Dagsorden til møde i Byplanudvalget

2 [Åben] **Lokalplan 428 for Kildeskovshallen samt miljørapport og sammenfattende redegørelse. Endelig vedtagelse**

Høringsnotat - Lokalplan 428 for Kildeskovshallen

Kort 1

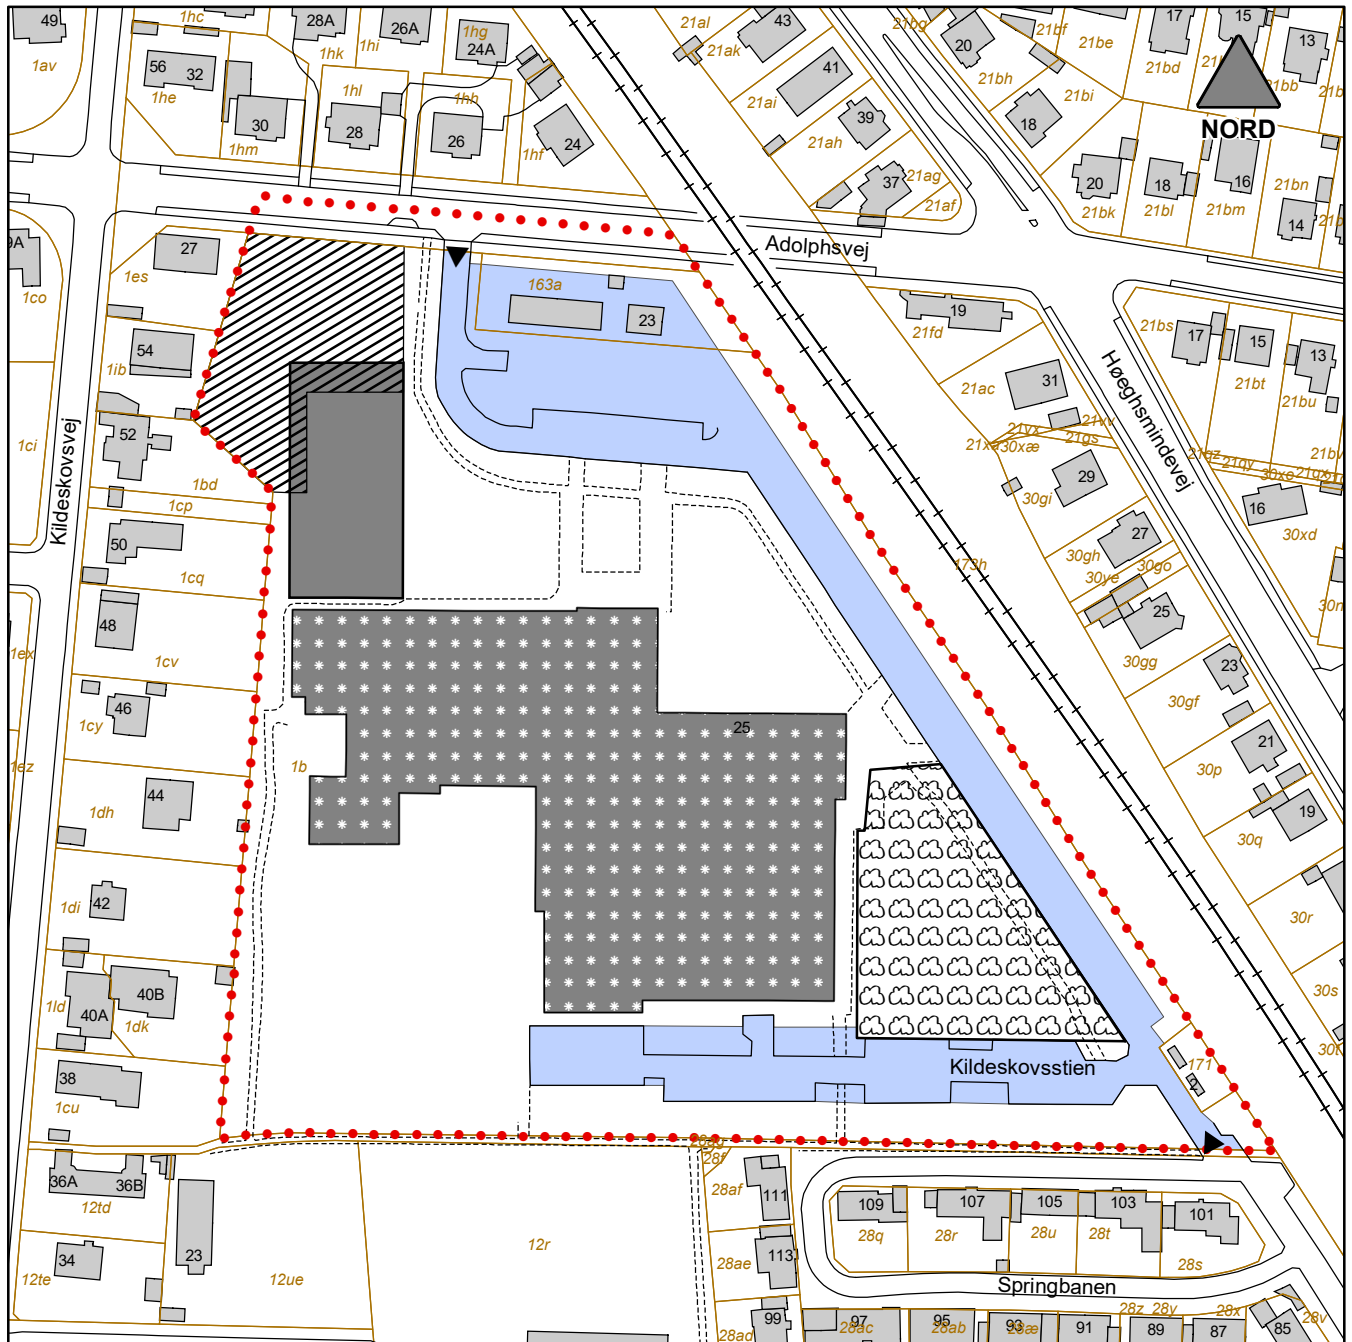
På baggrund af høringen foreslås Kort 1 i lokalplanen ændret med en tydeliggørelse af stiforbindelserne ved ændret signatur samt en tilretning, således at der ikke gives mulighed for yderligere areal til parkering på den sydligst beliggende parkeringsplads, samt at det anføres, at hele området er omfattet af fredning.

Det anføres, at det ikke af lokalplanen tilstrækkeligt tydeligt fremgår, om de angivne stiforbindelser svarer til de eksisterende stier, herunder at markeringen af stier på kortbilaget er uklar. De eksisterende stier ønskes bevaret.

Det skal i den forbindelse understreges, at fredningsudvidelsen gælder, indtil kulturministeren evt. måtte beslutte at omgøre styrelsens afgørelse. Lokalplanforslagets kort 1, der kun viser de fredede bygninger og ikke de fredede omgivelser – heller ikke solplænen, der har været fredet siden 2000 –, er således ikke retvisende. Det betyder, at der i flere tilfælde mangler sammenhæng mellem kort og tekst, f.eks. ved de enslydende kommentarer om, at ”opførelse af ny bebyggelse inden for fredningen kræver Slots- og Kulturstyrelsens tilladelse”.

Det foreslås, at det på lokalplanens bilag noteres, at hele området er omfattet af fredning, samt at lokalplanens redegørelse vedrørende fredningsforholdene opdateres.

Der anlægges ikke nye stier i området. De stiforbindelser mellem Adolfsvej og Springbanen, som nævnes i lokalplanen, svarer til de eksisterende stier. Signaturen for stiforbindelser foreslås tydeliggjort i kortbilaget.
